Европейская экономическая комиссия

**Всемирный форум для согласования правил
в области транспортных средств**Рабочая группа по проблемам энергии
и загрязнения окружающей среды**Восемьдесят вторая сессия**

Большегрузные транспортные средства:**Глобальные технические правила ООН****№№ 4 (всемирная согласованная процедура****сертификации двигателей большой мощности (ВСБМ)),****5 (всемирные согласованные бортовые диагностические****системы для двигателей большой мощности (ВС-БД))****и 10 (выбросы вне цикла испытаний (ВВЦ))****Предложение по новой поправке к Глобальным
техническим правилам № 4 ООН (всемирная
согласованная процедура сертификации двигателей
большой мощности (ВСБМ))****Представлено экспертом от Японии***

Воспроизведенный ниже текст был подготовлен экспертом от Японии и основывается на неофициальном документе GRPE-80-25 (см. доклад ECE/TRANS/WP.29/GRPE/80, п. 35). В настоящем документе предлагается исправить ошибки и неясные положения, содержащиеся в поправке 3 к ГТП № 4 ООН. Изменения к существующему тексту ГТП ООН выделены жирным шрифтом в случае новых элементов или зачеркиванием в случае исключенных элементов.

Рис. 12

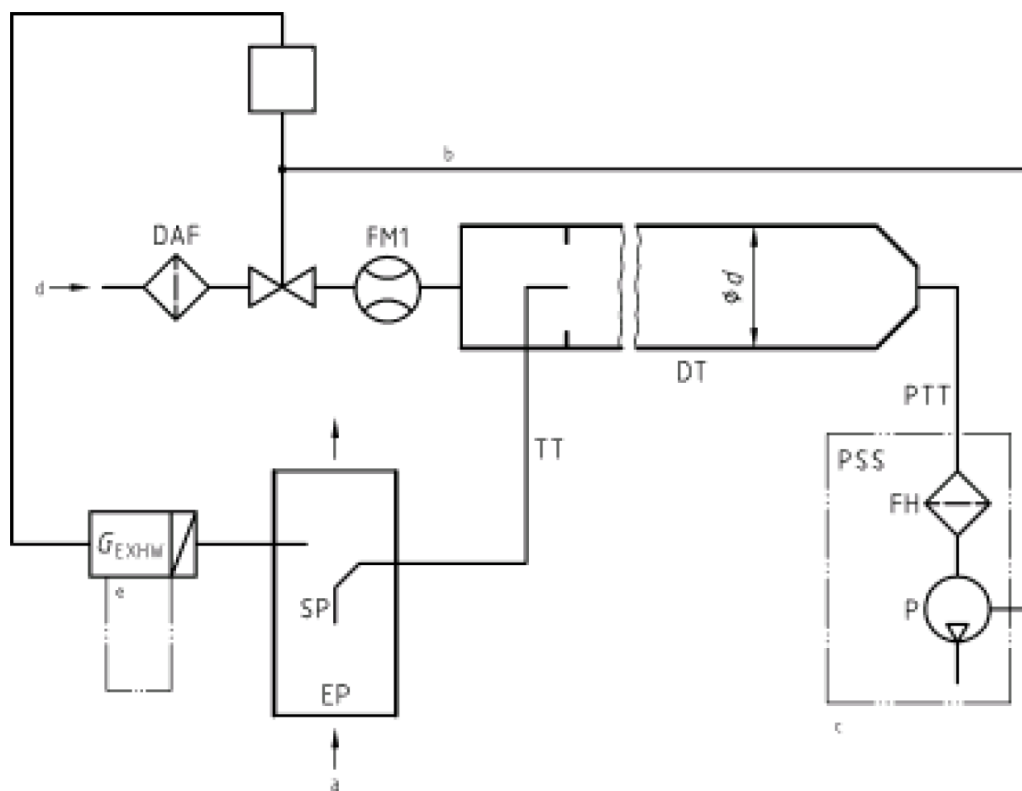
9. Приложение 3, пункт А.3.2.1

В тексте для регулятора расхода используется обозначение FC1, а на рис. 12 — FC2. Соответственно, на рис. 12 необходимо указать правильное обозначение FC1.

Приложение 3, пункт А.3.2.1, рис. 12 изменить следующим образом:
